Werfverslag 15 voor project: Zwaluwenlaan 15 | 8430 Middelkerke (BE)

Residentie Aton: renovatie voor- en achtergevel

Nummer: 1070RAW-15

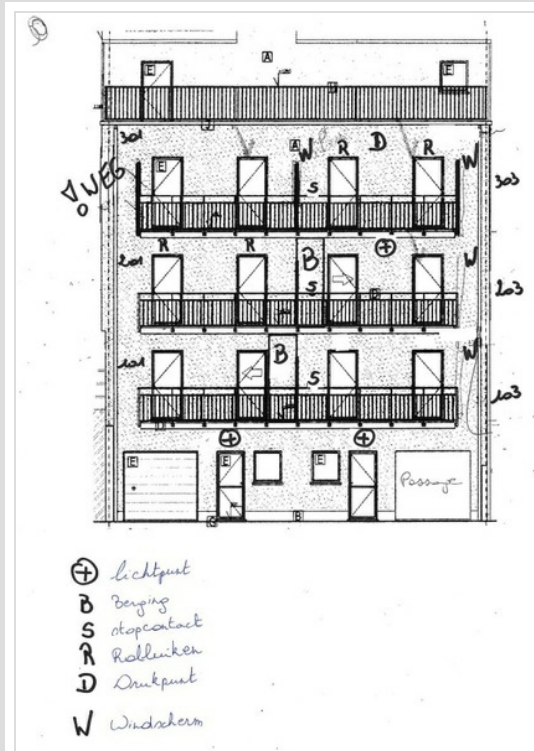
ivm. met de drukpunten voor verlichten, gelieve te laten weten welk type verlichting er zou voorzien worden, zodoende de posities geoptimaliseerd kunnen worden ifv. van het type.

Huidig is prijsaanvraag voor 2 buitenbergingen lopende (timmerconstructie met plaatafwerking) volgens onderstaande planschets. Binnenmaat ongeveer 60x75cm.
zie werfverslag 13 voor meer info.

Verwerken input geveltoeberehen, cfr. schets hierboven (posities drukklokken ed.).
